Radny RM Elku  
Robert Klimowicz  
Zapytanie nr 7 z odprawy  
publicznej z 29.09.2022 r.  
z V/54  
PRZEWODNICZĄCY  
RADY MIASTA ELKU  
Włodzimierz Szelązek

W związku z zapytaniem z dnia 28 września 2022 r. ws. paneli solarnych usytuowanych przy Parku Wodnym, przedkładam odpowiedź Dyrektora Miejskiego Ośrodka Sportu i Rekreacji w Elku w przedmiotowej sprawie (wraz z protokołem przeglądu technicznego ww. urządzeń). Pragnę również zapewnić o tym, iż samorząd dokłada wszelkich starań, by każdą inwestycję miejską realizować z odpowiedzialnością w oparciu o istniejące przepisy prawa.

## Protokół techniczny z przeglądu instalacji kolektorów słonecznych

Obiekt: Park Wodny w Ełku ul. Marsz. J. Piłsudskiego 29, 19-300 Ełk

### 1. Kolektory słoneczne – instalacja zewnętrzna.

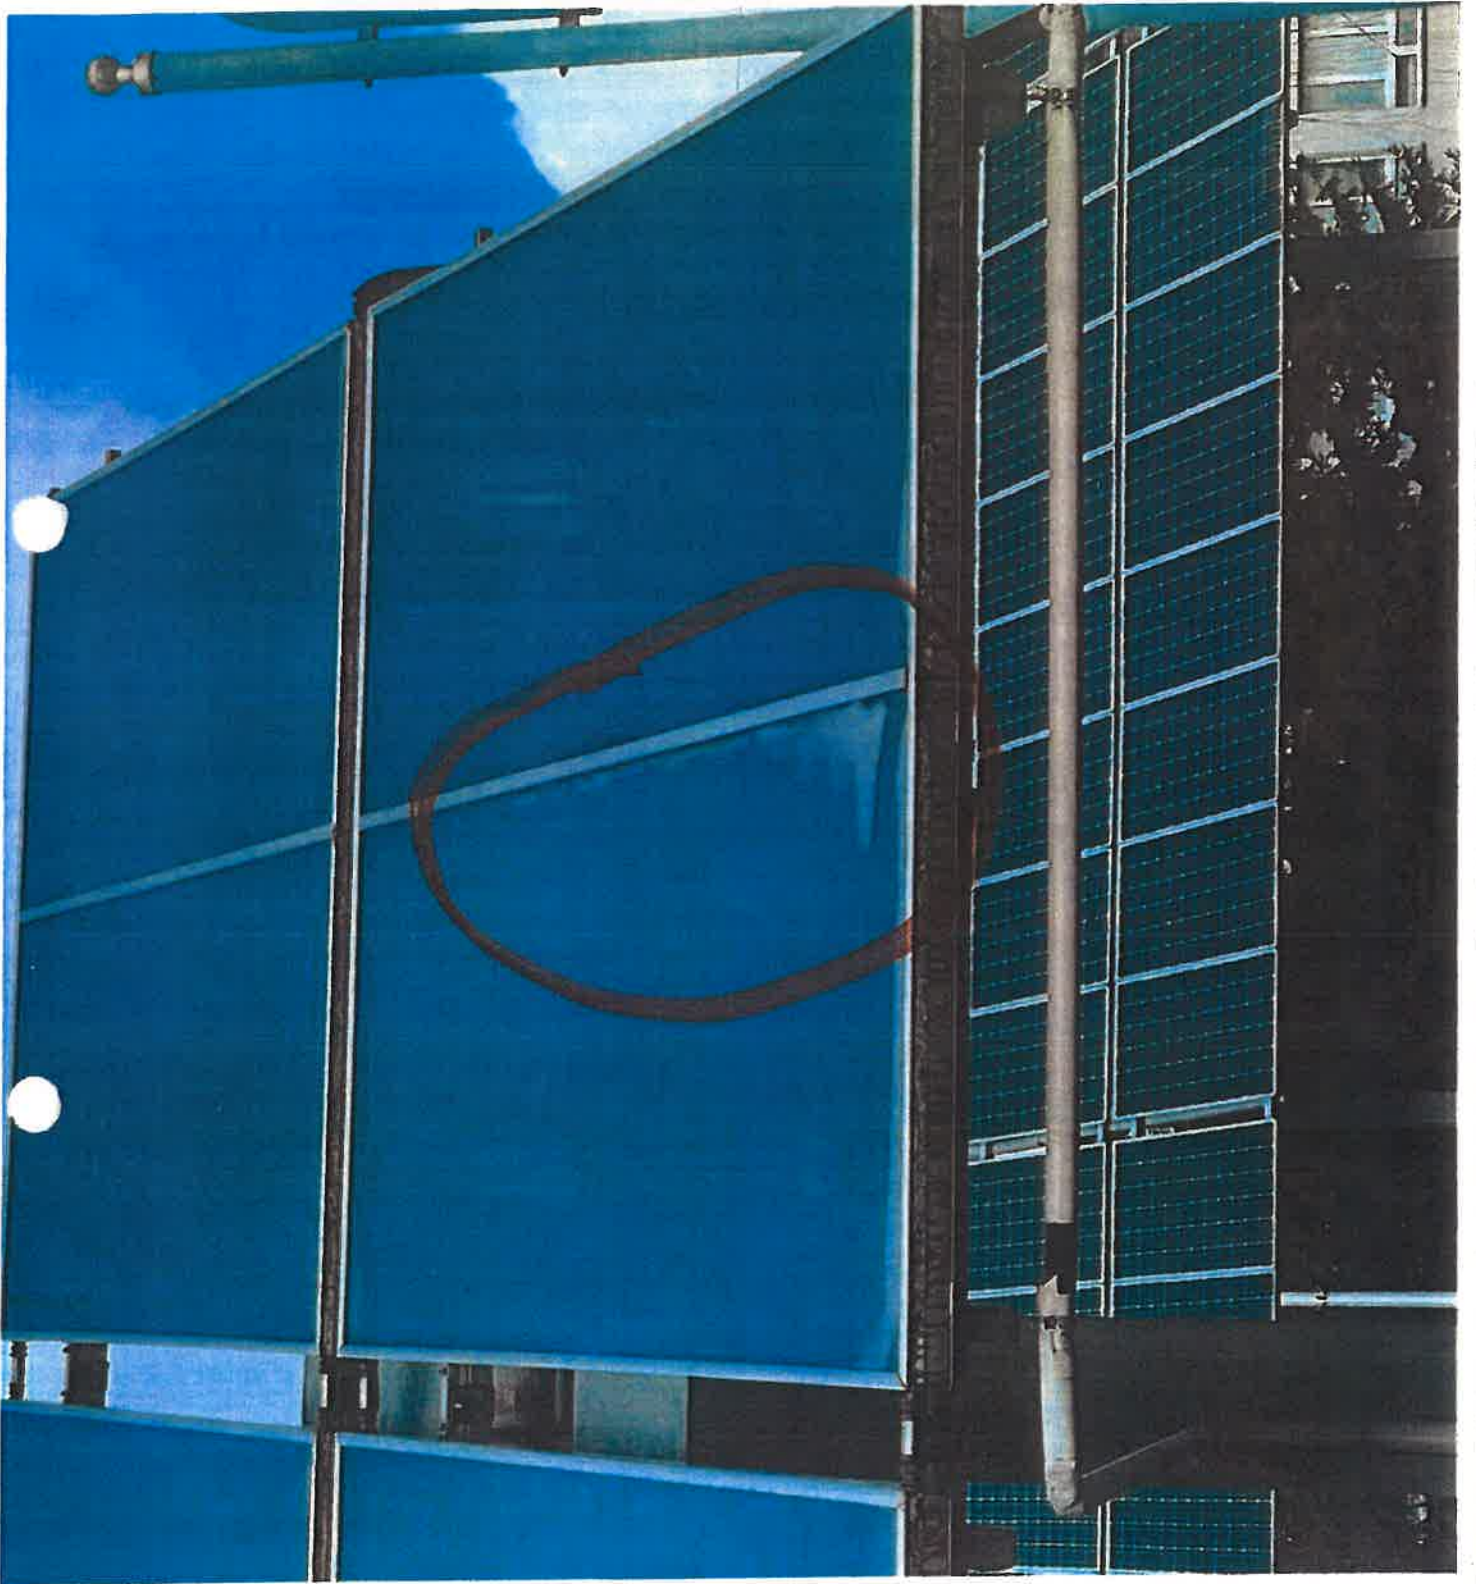
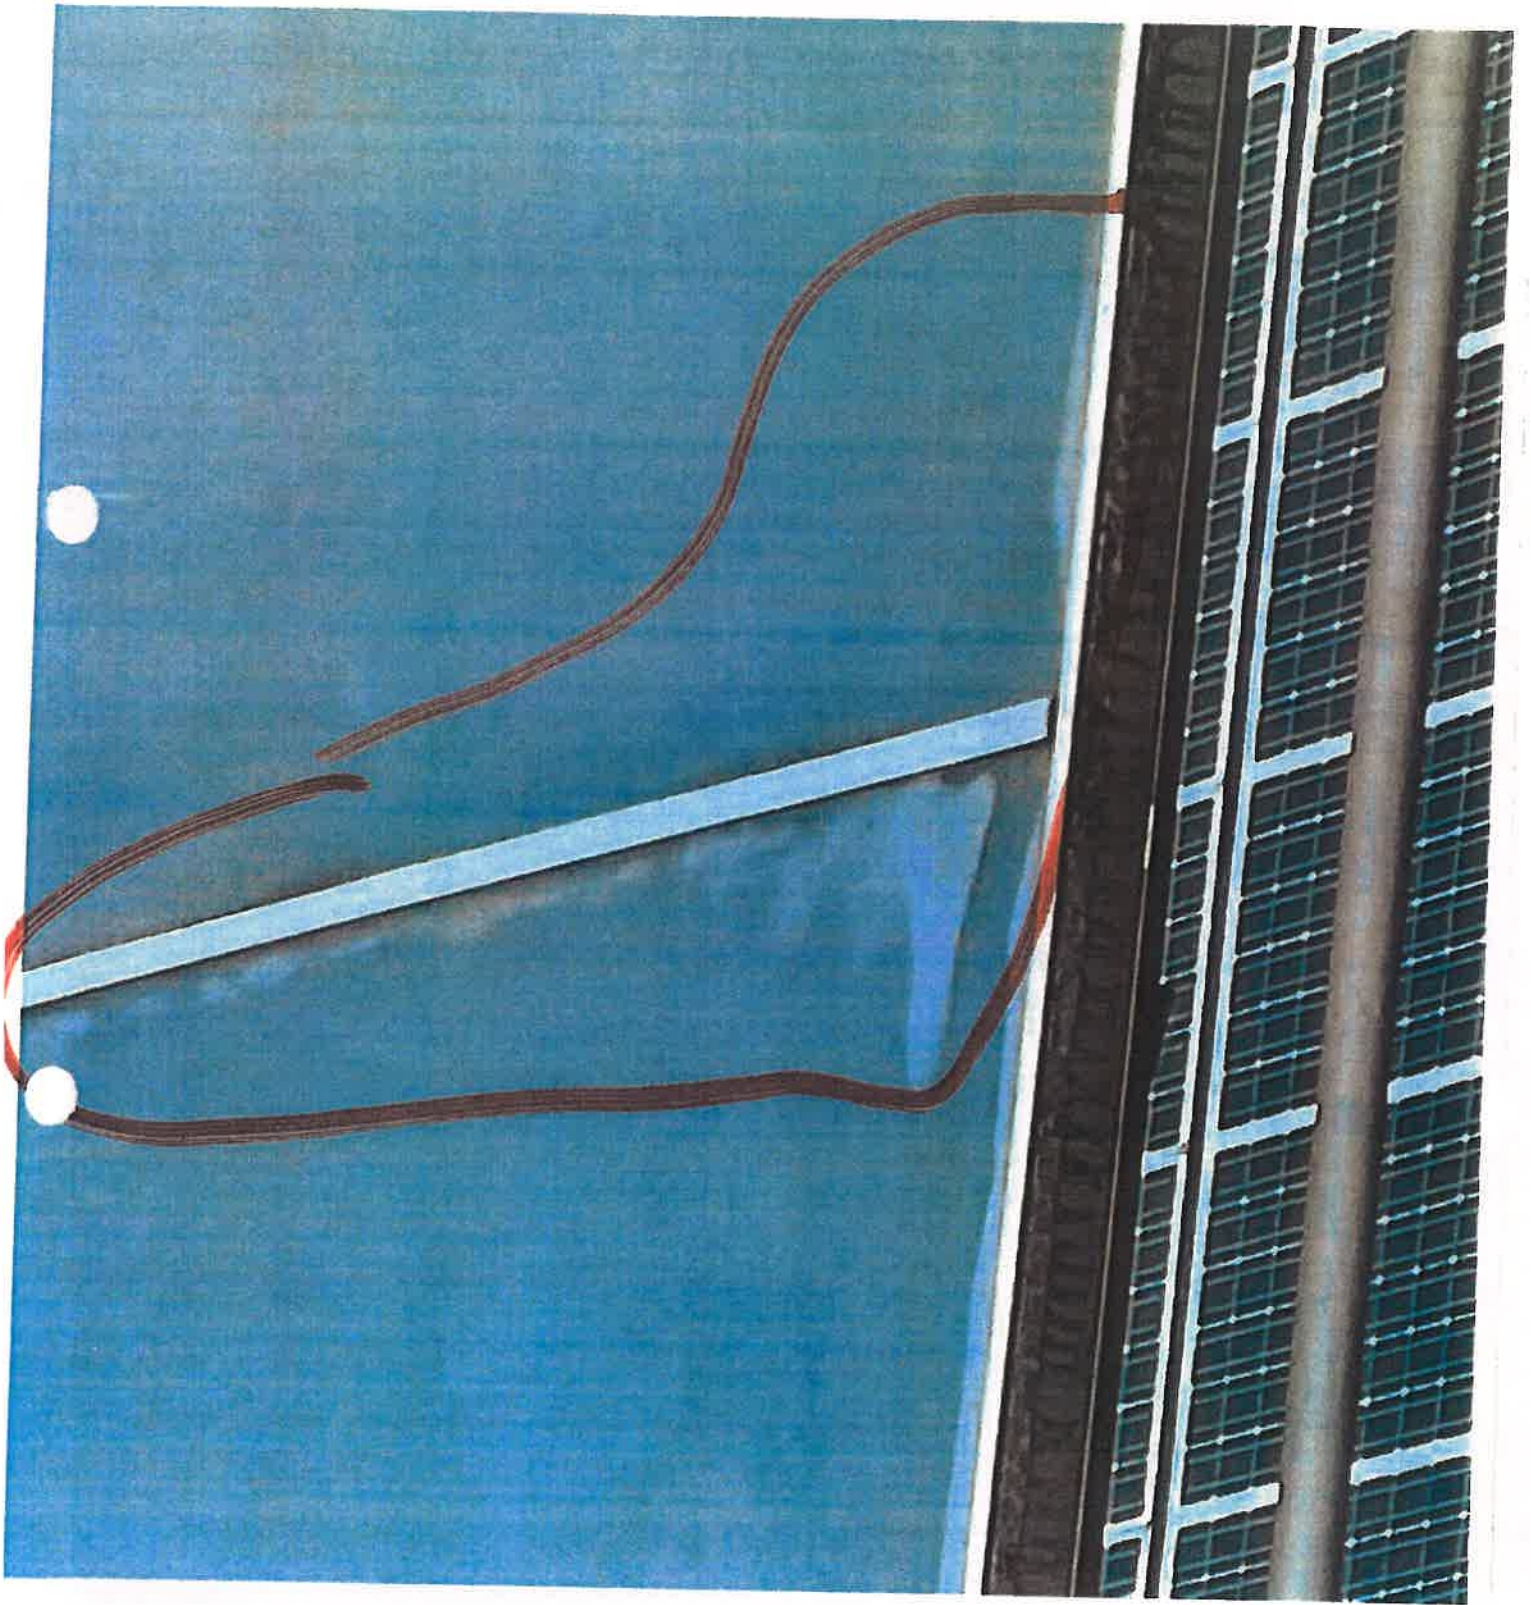
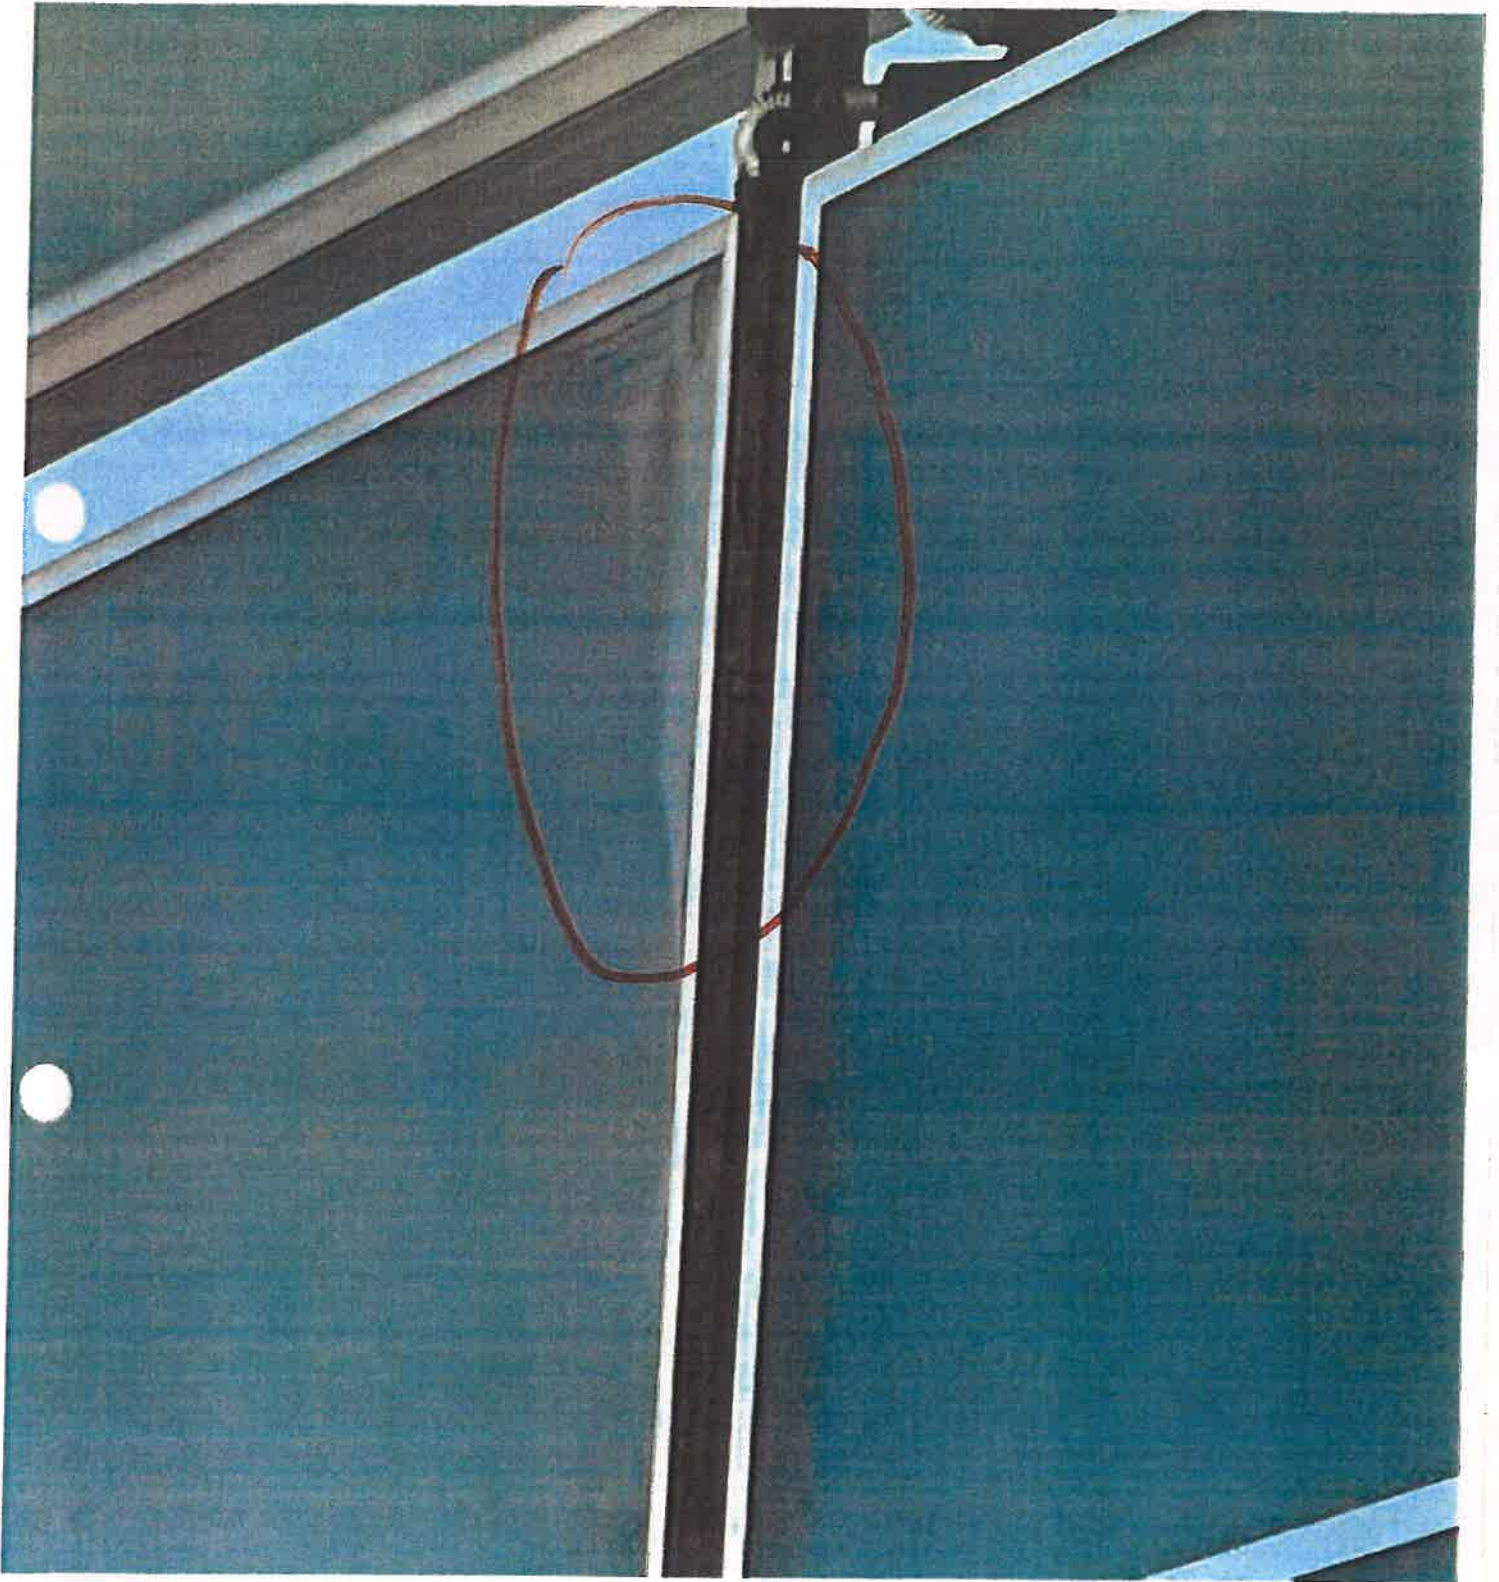
- szyba solarna kolektora jest już matowa co oznacza ograniczoną sprawność
- na kolektorach widać w wielu miejscach zaparowanie co oznacza że wewnątrz kolektora jest zawilgocone

W/w uwagi widać na zdjęciach 1/1,1/2,1/3,1/4,1/5,1/6,
